con la presente si inviano le Osservazioni contro il Progetto di un impianto eolico codice procedura ID\_VIP/ID\_MATTIM: 1269 denominato "Pitigliano" ubicato nei comuni di Pitigliano (GR) e Sorano (GR) costituito da 20 (venti) aerogeneratori di potenza nominale 7,0 MW per un totale di 140,0 MW con relative opere connesse ed infrastrutture indispensabili

## TESTO DELLE OSSERVAZIONI

### **OSSERVAZIONE n. 1. Mancata consultazione della Soprintendenza Archeologica Belle Arti e paesaggio per la Provincia di Viterbo e l'Etruria meridionale.**

**Immagine 1. Vincoli ex art. 136 del CBC dal PIT della Regione Toscana e zona approssimativa dove è progettato l'impianto industriale.**

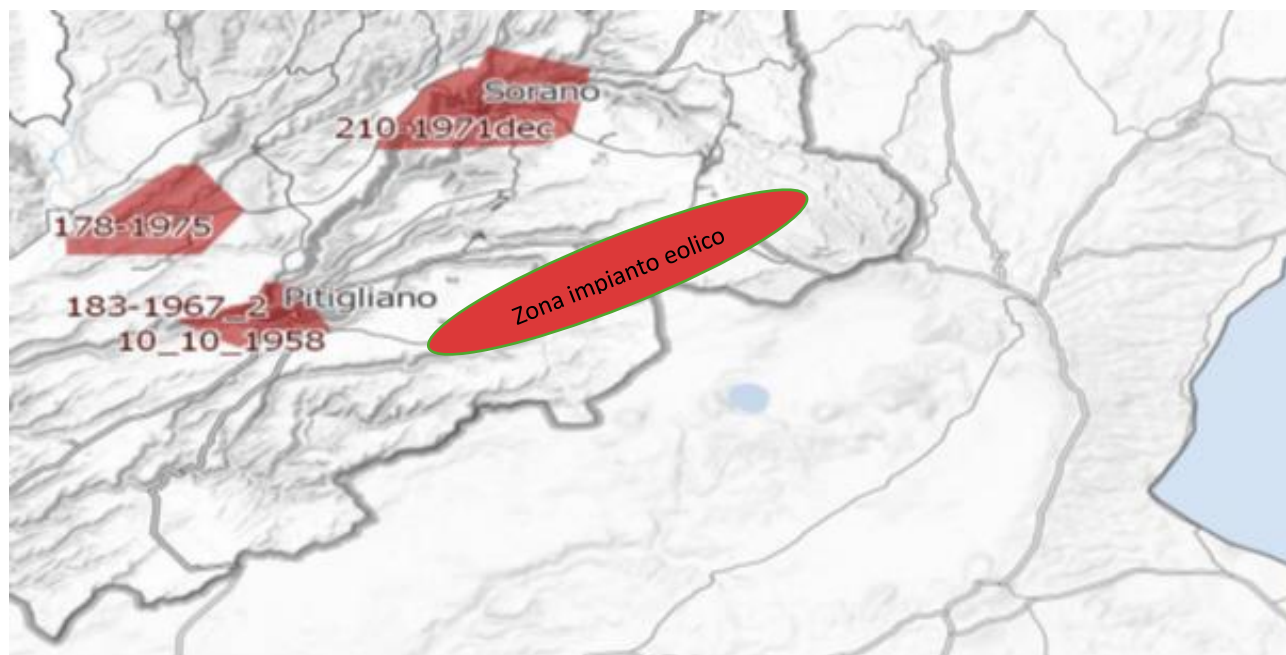
Al contrario si evidenzia che l'impianto eolico industriale citato non solo ricadrebbe con tutti e 20 gli aerogeneratori all'interno delle fasce di rispetto di 3 km di due vincoli paesaggistici di notevole interesse pubblico esistenti nella Regione Lazio e con una parte di essi nel vincolo paesaggistico del Centro abitato di Sorano ( GR) quindi in aree non idonee all'installazione di impianti di energia rinnovabile. Addirittura, alcuni aerogeneratori sarebbero ubicati a poche centinaia di metri dai perimetri dei due vincoli paesaggistici laziali ex art 136 del CBC.

Per quanto riguarda le numerose incompatibilità dell'impianto eolico "Pitigliano" con i copiosi e pregevoli beni culturali ed archeologici presenti e caratterizzanti questa parte di territorio tosco-laziale si rimanda alla documentazione prodotta dalla Proponente che ne individua una molteplicità. Questo gran numero di beni culturali insieme ad altre peculiarità evidenzia in modo lapalissiano che l'impianto eolico "Pitigliano" con la sua essenza e carattere industriali nulla avrebbe a che vedere con il contesto paesaggistico, culturale, storico, economico e delle tradizioni agroalimentari. L'impianto industriale si caratterizzerebbe pertanto come elemento estraneo ed avulso oltre che dalla realtà storica ed economica di questo territorio tosco-laziale anche dalla sua stessa e radicata identità culturale.

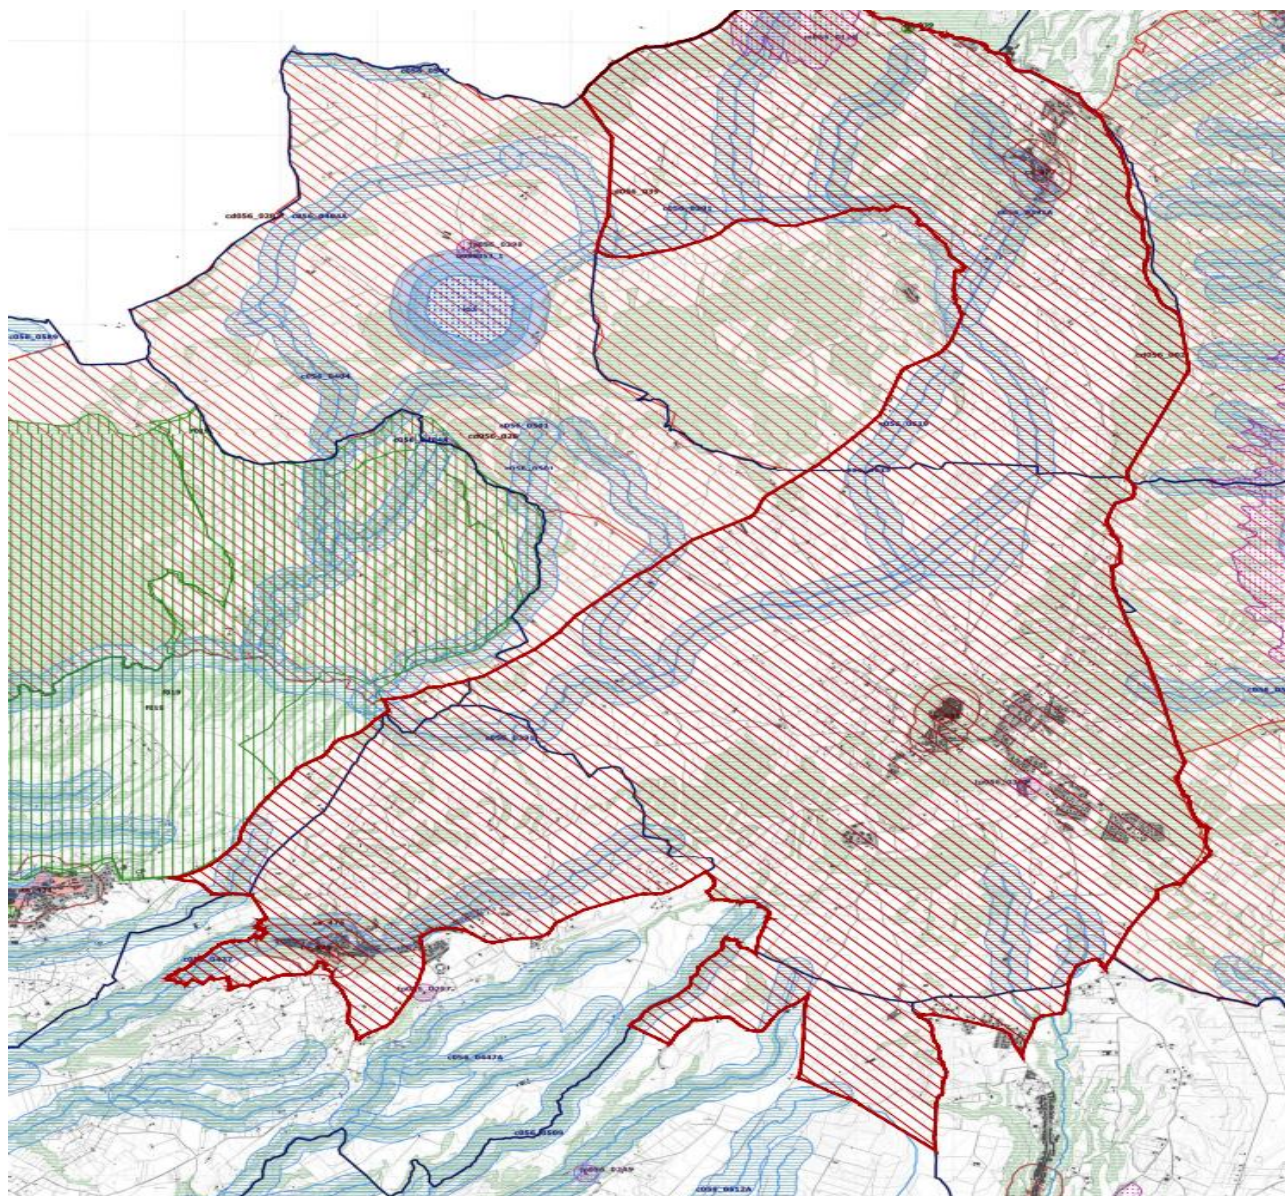
Come è illustrato nell'immagine si ribadisce che l'impianto industriale "Pitigliano" ricade completamente all'interno delle fasce di rispetto dei due vincoli di notevole

interesse pubblico e lambisce quelle di un terzo vincolo e quindi come affermato dal Consiglio di Stato nelle sentenze citate, l'impianto è insediato in area non idonea ai sensi dell'art. 20 comma 8 lettera c quater del D.Lgs. n. 199/2021 e ss.mm.ii al contrario di quanto sostiene la proponente.

**Immagine 3. Cumulo di una parte di impianti eolici, fotovoltaici e geotermici industriali in progettazione ed esistenti intorno all’eolico industriale “Pitigliano”.**

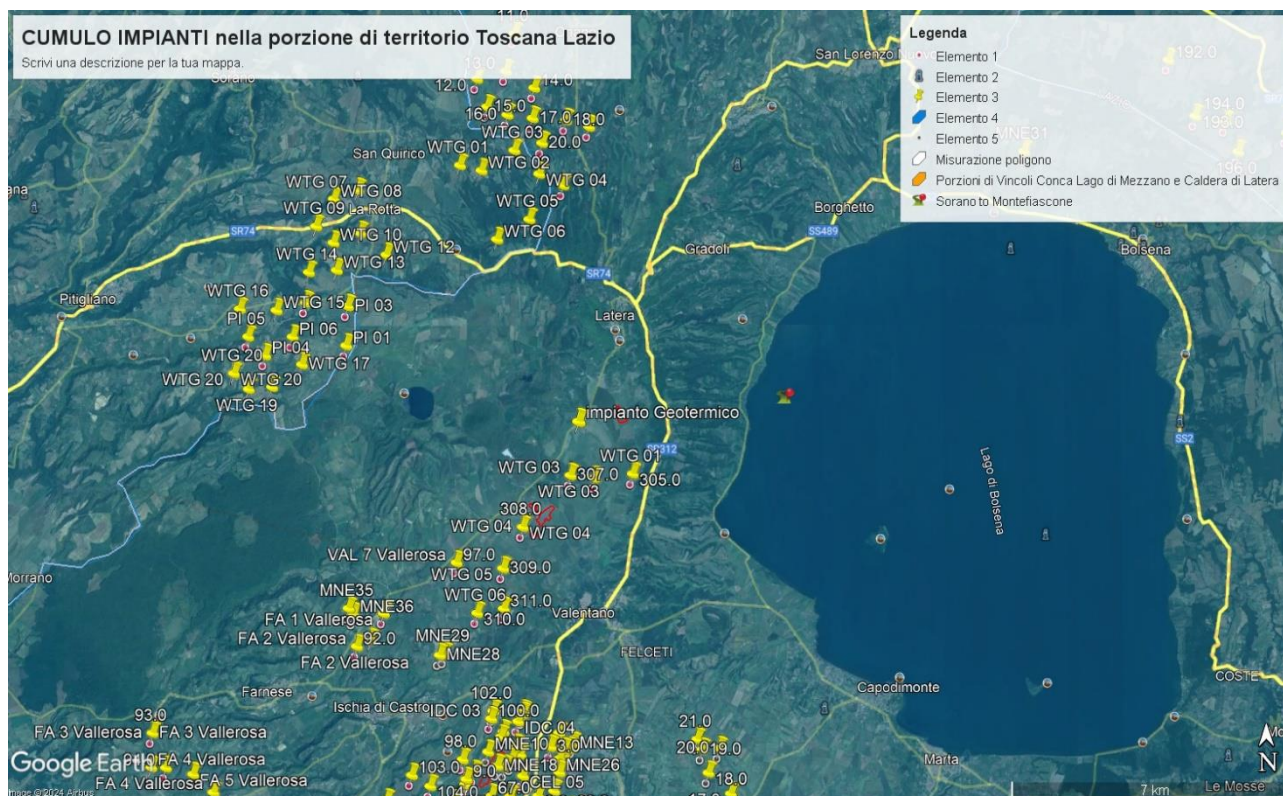
Beni Culturali “*Ambito paesaggistico, geologico e geomorfologico dell’orlo della caldera di Latera ...*” Non vengono nemmeno citati gli impianti eolici in progetto al MASE, il “Rempillo” (6 aerogeneratori) e un altro in verifica amministrativa di 14 aerogeneratori e 72, 6 MW. Ad oggi nei territori di Pitigliano, Sorano e in quello limitrofo potenzialmente potrebbero essere insediati 40 aerogeneratori alti 200 metri e larghi 170. Ma la proponente non cita neanche altri impianti che creerebbero il cumulo e quindi maggiore impatto. Infatti, sul territorio della “Città del Tufo” (Sorano e Pitigliano) impatterebbero anche l’impianto eolico “Montarzo” di Onano con 13 aerogeneratori con le dimensioni ricordate, l’altro eolico industriale nel territorio di Valentano con sette aerogeneratori (stesse dimensioni), gli impianti di Farnese con un minieolico di 3 Torri alte 60 metri già installate in località Poggio del Crognolo e l’impianto eolico industriale “Vallerosa” (7 aerogeneratori alti 200 metri e larghi 158 metri) in procedura VIA presso la Regione Lazio. Inoltre, altri impianti del minieolico già presenti a Valentano, Cellere e Piansano e due progetti eolici industriali con le stesse dimensioni (200 m x 170 m) nel Comune di Ischia di Castro. La valutazione del cumulo non prende neanche in considerazione gli impianti industriali di fotovoltaico e agrivoltaico in progetto a Farnese, Valentano, Ischia di Castro, Cellere. L’impianto geotermico in procedura Via al MASE, progettato nella Caldera di Latera. Quindi è stata effettuata una valutazione del potenziale impatto cumulativo non veritiera a dispetto di quanto affermato dalla proponente che sostiene di aver preso in considerazione uno spazio di 10 km intorno al suo impianto per gli impatti che si creerebbero.

Nella Parte IV delle Linee guida citate al punto 16.1, nello stabilire i requisiti per la valutazione positiva dei progetti nel procedimento di VIA si parla di individuazione delle aree idonee per l’insediamento degli impianti tenendo conto di aree degradate da attività antropiche pregresse o in atto (brownfield) tra cui siti industriali, cave, discariche, siti contaminati. Stessa raccomandazione viene ribadita anche nell’art.20 del D.Lgs n. 199/2021. Ma appare inascoltata dalla proponente. Infatti, insiste molto nel dire che il suo impianto industriale è compatibile con il territorio nonostante le numerose incompatibilità paesaggistiche, culturali, economiche e naturalistiche che esso incontra.

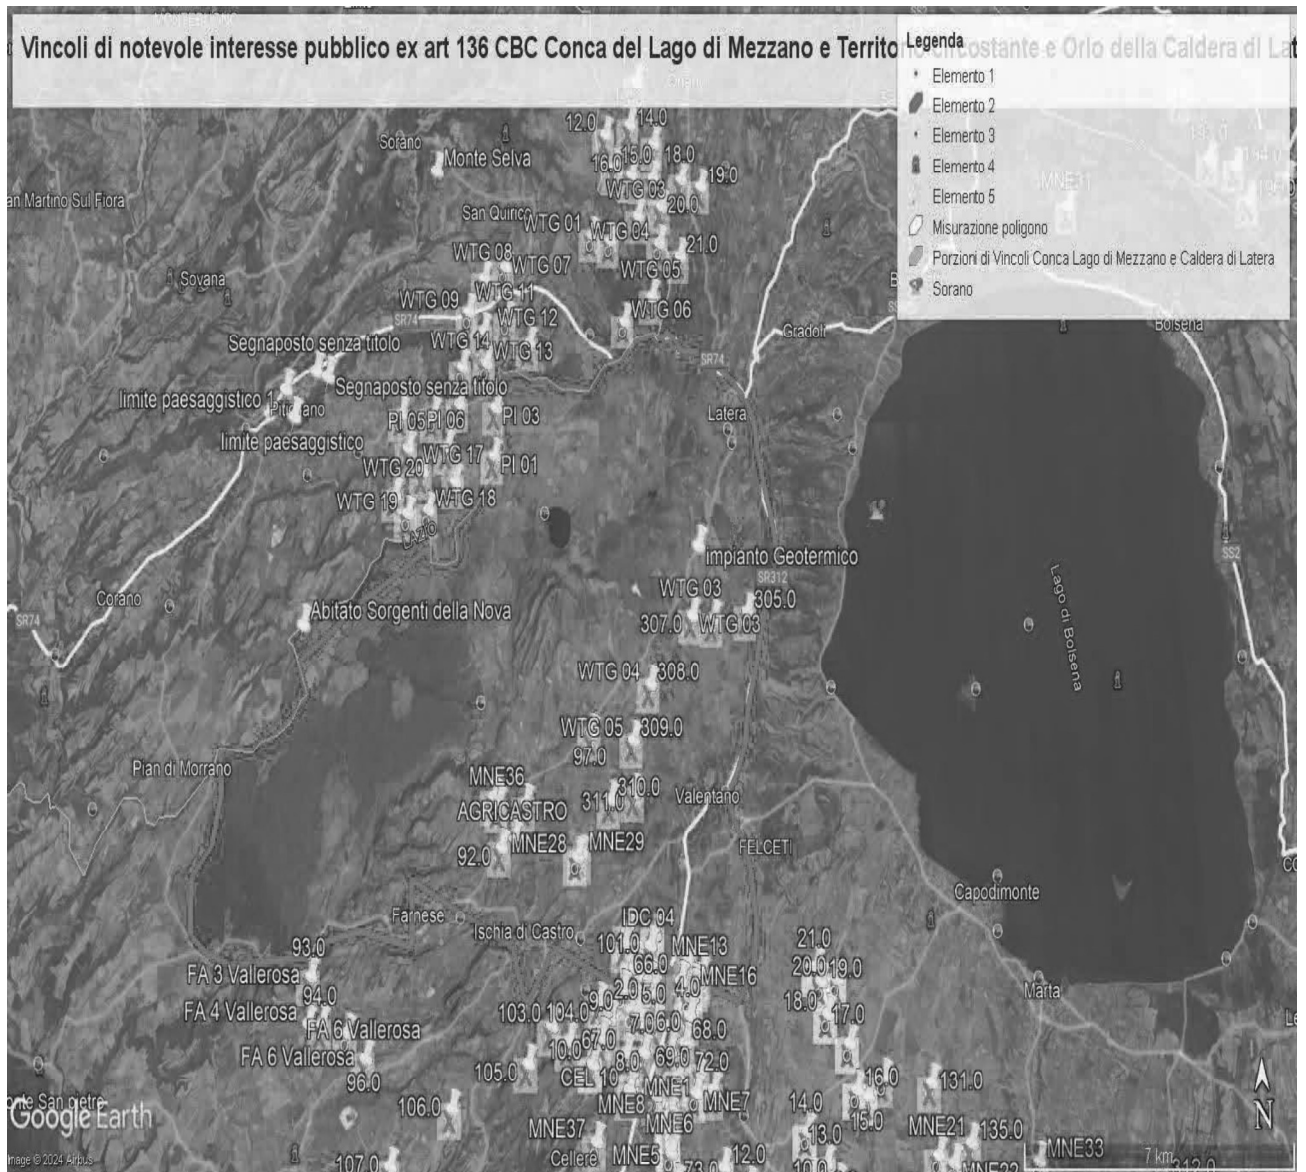
ma nelle sue immediate vicinanze ( a soli 100 metri i primi due aerogeneratori) oltre ad impattare sul territorio e sulle economie di cinque Comuni del Lazio (Farnese, Onano, Latera, Valentano, Grotte di Castro e Gradoli ) si trova nelle fasce di rispetto dei Beni di notevole interesse pubblico come si è evidenziate nelle Osservazioni precedenti e crea degli impatti negativi anche sui beni naturalistici come verrà dettagliato nell'Osservazione relativa alla Vinca. Inoltre, andrebbe a sommarsi al già enorme cumulo di impianti eolici e fotovoltaici e geotermici che creano una elevata criticità ambientale nella provincia di Viterbo e interferiscono anche con il territorio toscano come si può vedere dalle varie immagini dell'Allegato n. 1.

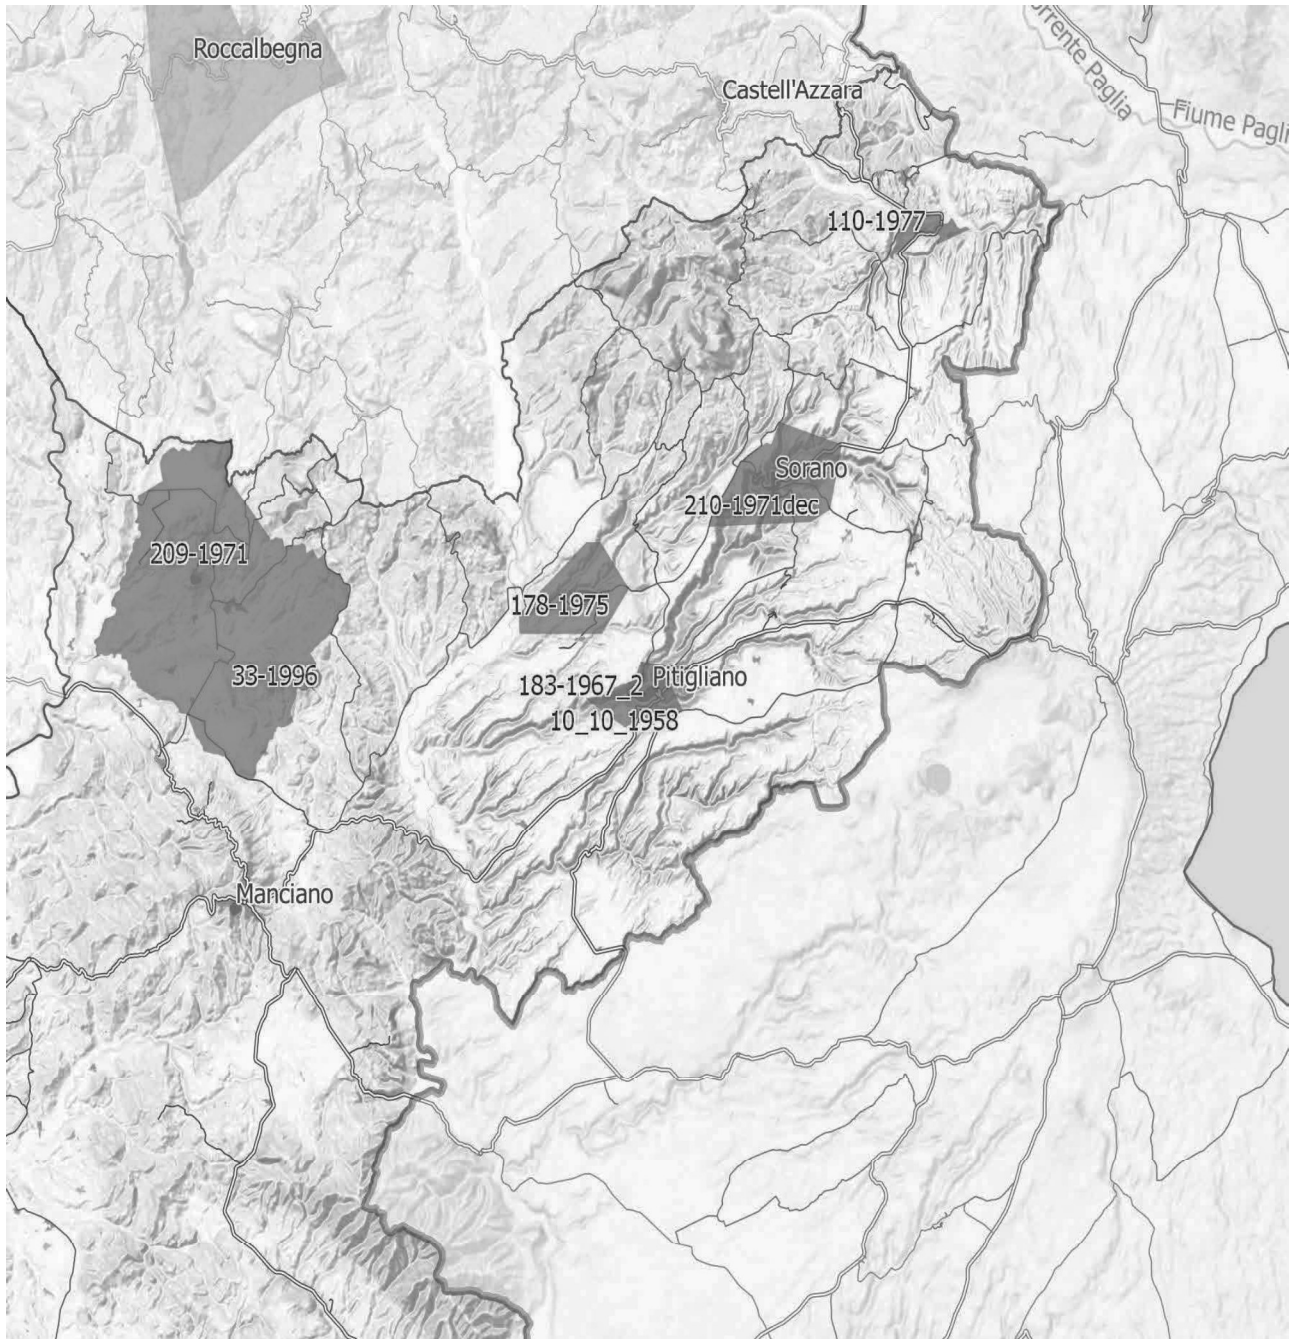
**IMMAGINE n. 4** Si evidenzia che i tre aerogeneratori WTG 07, WTG 08 e WTG 09 impattano con il vincolo paesaggistico di notevole interesse pubblico del Centro Storico di Sorano. Il WTG 07 si troverebbe a 2828 m, WTG 08 2504 e WTG 09 2990. Il cavidotto dell'impianto invece impatta in buona parte del Vincolo paesaggistico ex art. 136 del CBC del Centro Storico di Pitigliano.

**IMMAGINE n 5.** Mappa eolici elaborata dall'Associazione Amici della Terra. La mappa evidenzia il cumulo degli impianti tra Lazio e Toscana.

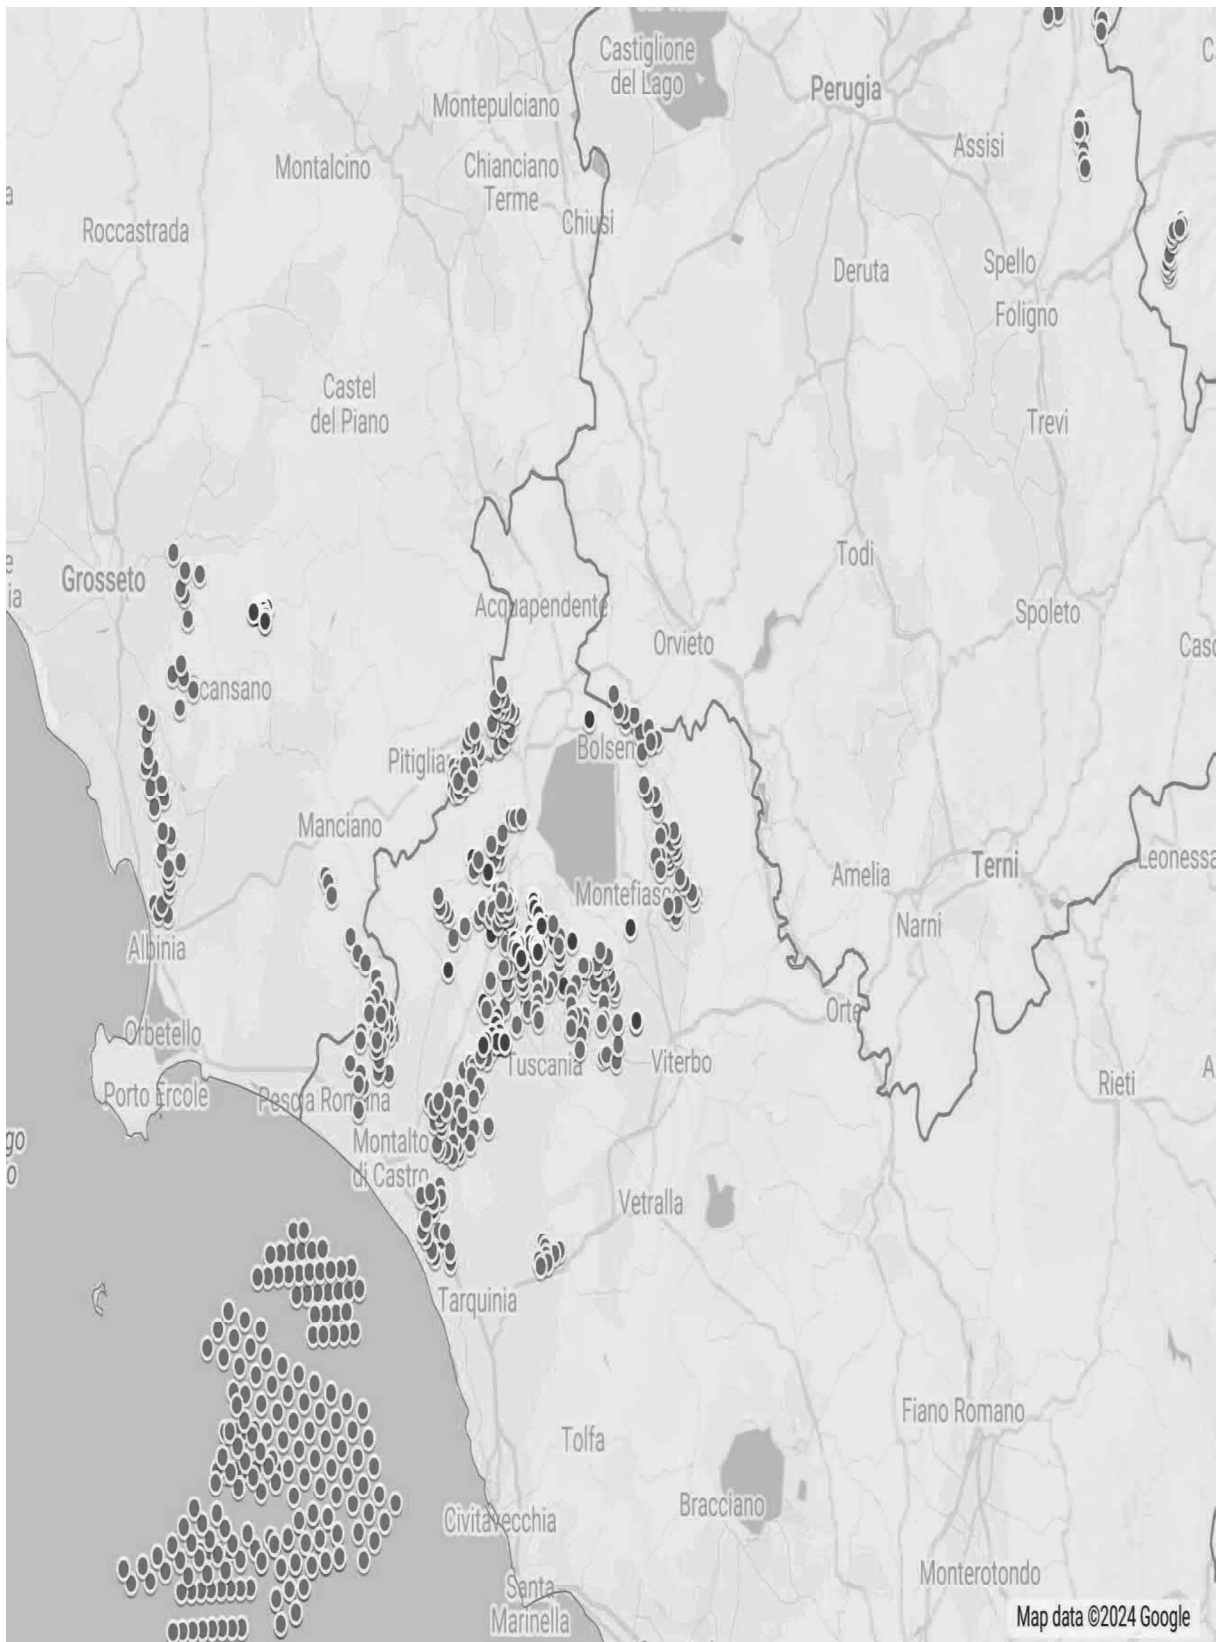
Riguardo al cumulo degli impianti FER, le mappe prodotte dalla proponente riguardano, come già evidenziato, soltanto una parte molto piccola degli impianti FER dell'area intermedia e vasta e in particolare di quelli eolici che contribuiscono a creare un notevole cumulo e la saturazione del territorio tosco laziale. Riguardo al cumulo dei soli impianti eolici si riporta la mappa dell'intervisibilità degli impianti eolici elaborata dall'Associazione nazionale “Amici della Terra”.

Se agli impianti eolici rappresentati qui sopra che non comprendono sia l'impianto eolico Pitigliano e le altre 14 pale del progetto eolico in verifica amministrativa sempre nel territorio di Pitigliano si aggiungono i migliaia di ettari (7000 fin'ora) di territorio occupato dagli impianti fotovoltaici e agrivoltaici e dalle altre tipologie appare chiaro il numero spropositato degli impianti FER nella bassa toscana e nella Tuscia.
